Parecer Técnico de Licença Ambiental Simplificada (LAS) nº 0511249/2019

PA COPAM Nº: 39320/2014/001/2019		SITUAÇÃO: Sugestão pelo Indeferimento	
EMPREENDEDOR:	JG AREIA LTDA	CNPJ:	18.299.282/0001-35
EMPREENDIMENTO:	JG AREIA LTDA - ME	CNPJ:	18.299.282/0001-35
MUNICÍPIO:	Pequi - MG	ZONA:	Rural
CRITÉRIO LOCACIONAL INCIDENTE: <ul style="list-style-type: none">Não há incidência de critério locacional.			
CÓDIGO:	ATIVIDADE OBJETO DO LICENCIAMENTO (DN COPAM 217/2017):	CLASSE	CRITÉRIO LOCACIONAL
A-03-01-8	Extração de areia e cascalho para utilização imediata na construção civil.	3	0
A-03-02-6	Extração de argila usada na fabricação de cerâmica vermelha.	3	0
RESPONSÁVEL TÉCNICO: Felipe Belmonte de Oliveira – Engenheiro Ambiental		REGISTRO: CREA/MG: 199.230/D	
AUTORIA DO PARECER		MATRÍCULA	ASSINATURA
Maria Eduarda D'Carlos Belo Gestora Ambiental Engenheira de Minas		63.193-1	
De acordo: Guilherme Tadeu F. Santos Diretor Regional de Regularização Ambiental		1.395.599-2

Figura 2 - ADA do empreendimento JG Areia Ltda apresentada na formalização de processo (em amarelo). Fonte: Google Earth, 2019.

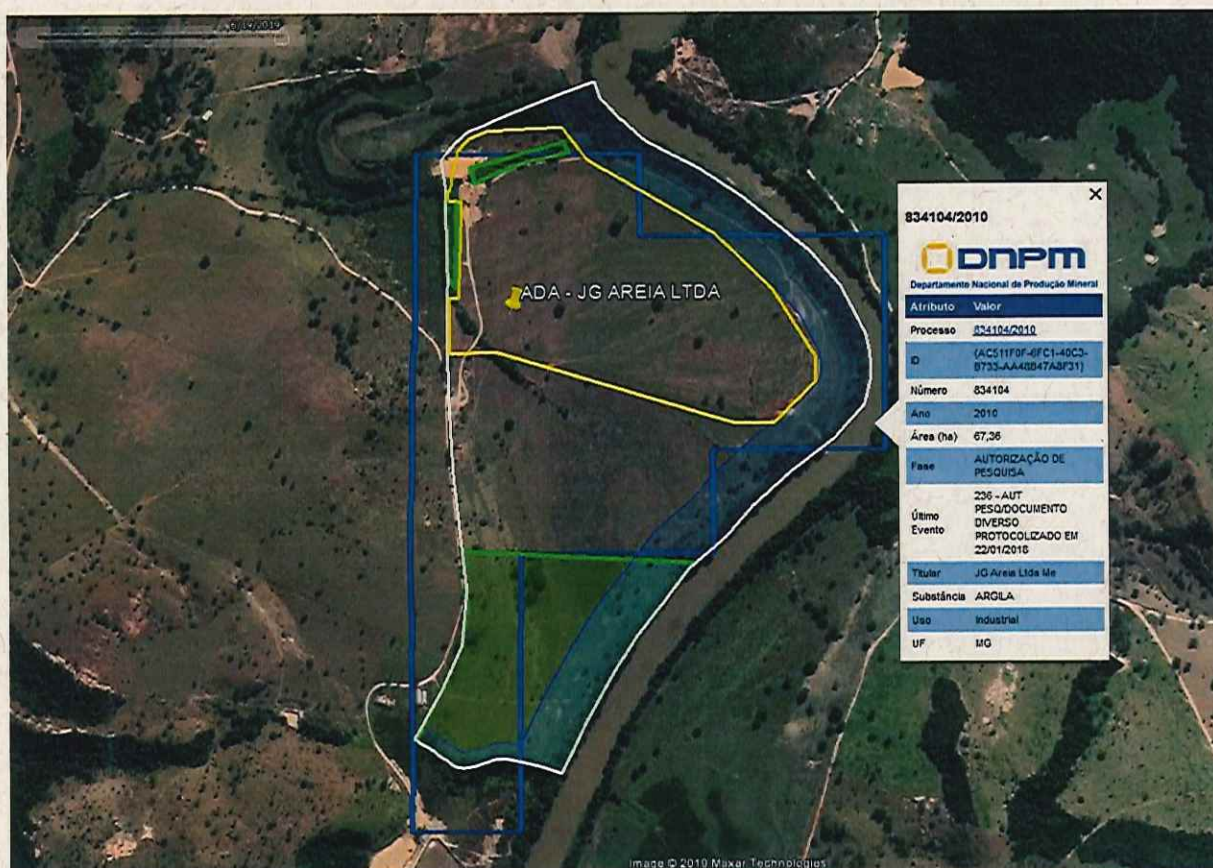
- 2- Dentre os arquivos *shapes* apresentados na formalização do processo, há um denominado “cava”, correspondente a Área Diretamente Afetada – ADA pelo empreendimento. Entretanto, há presença de indivíduos arbóreos isolados nessa área, além da mesma englobar áreas de reserva legal declaradas no CAR, conforme pode ser visto na Figura 2 abaixo. Se for necessário a supressão dessa vegetação para a extração do minério em questão, deverá ser solicitado, previamente à formalização do LAS-RAS, junto ao IEF autorização para essa intervenção ambiental.

Figura 3 - Imagem do dia 19/06/2019, mostrando uma draga e intervenções em APP. Fonte: Google Earth, 2019.

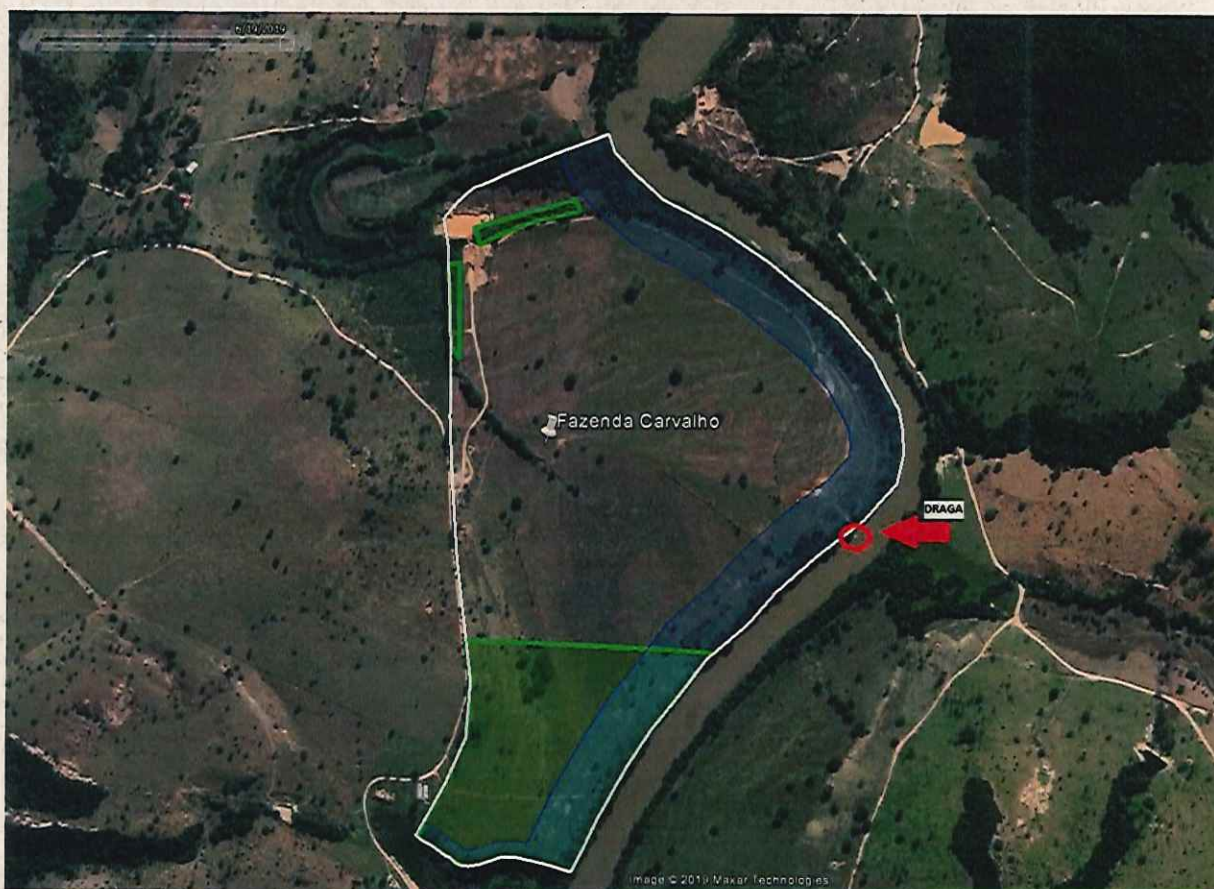
- 5- Ainda em relação à intervenção em APP, na formalização deste processo de LAS-RAS, foi apresentado um documento assinado pelo responsável técnico do empreendimento de que "não há intervenção em área de preservação permanente". Contudo, como pode ser visto na Figura 3, o empreendimento continua realizando dragagem em leito de rio, porém em outro local, além de ter aberto outras estradas e porto de areia na área de APP.

Assim, o empreendimento deverá suspender imediatamente a atividade de dragagem em leito de rio e qualquer operação que inclua intervenção em APP, além de ter que apresentar um Projeto Técnico de Reconstituição de Flora (PTRF) para toda área da APP desprovida de vegetação, conforme Auto de Fiscalização – AF n. 39845/2019.
